LA COMMUNE NOUVELLE

**Approbation de la
révision générale du Plan
Local d'Urbanisme**

OBJET : APPROBATION DE LA RÉVISION GÉNÉRALE DU PLAN LOCAL D'URBANISME

Note de synthèse (partie 1)

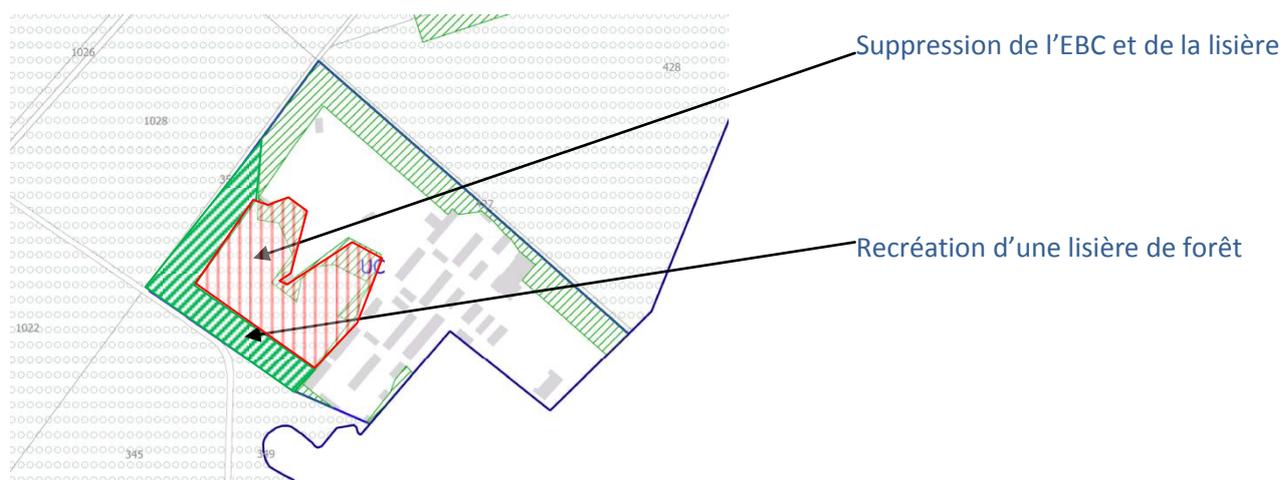
Concernant la zone NI, elle correspond aux activités de loisir, ce qui n'es pas compatible avec la mission militaire du camp.

Le MINARM demande d'étendre sur le quartier des Loges la zone UM sur la zone NI ou créer une zone AU, calquée sur la zone UM.

Concernant l'étendu du massif boisé de plus de 100 ha, le MINARM demande de faire reculer la limite de l'espace boisé à plusieurs endroits afin de ne pas impacter sur le domaine militaire (un plan modifié est joint).

La Ville formule un avis favorable à la création d'un zonage spécifique reprenant le zonage Ulm du PLU de 2005. Une zone UCm est ainsi créée, dont l'occupation serait principalement dédiée à un usage militaire.

Sur le quartier des Loges, le périmètre du massif boisé de plus de 100 ha et de ses lisières figure au PAC de l'Etat et a déjà fait l'objet d'une modulation en vertu du statut de site urbain constitué du Quartier Général des Loges. Une évolution du périmètre du massif boisé serait par ailleurs contraire au projet de classement en forêt de protection que le Préfet demande à la commune d'anticiper dans son avis.
